## リレーインターフェイス RSM の端子台変更のお知らせ

### ■ 変更内容

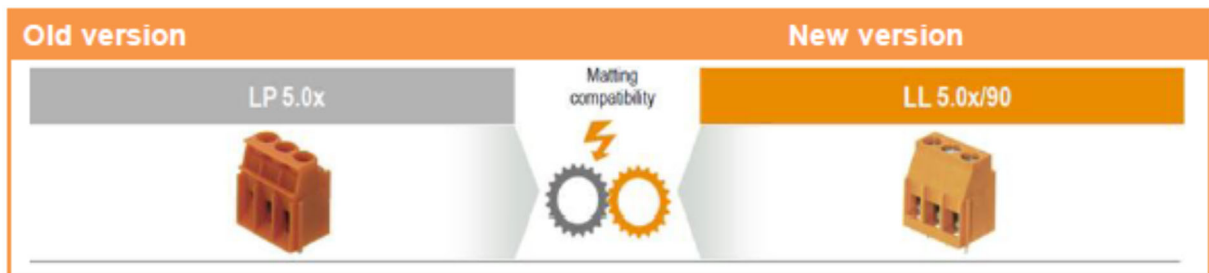
この度、リレーインターフェイス RSM シリーズのプリント基板用端子台を従来の LP シリーズの生産終了に伴い、LL シリーズへ変更させていただく事となりました。

この変更による該当製品の品番や電気的仕様の変更はございません。
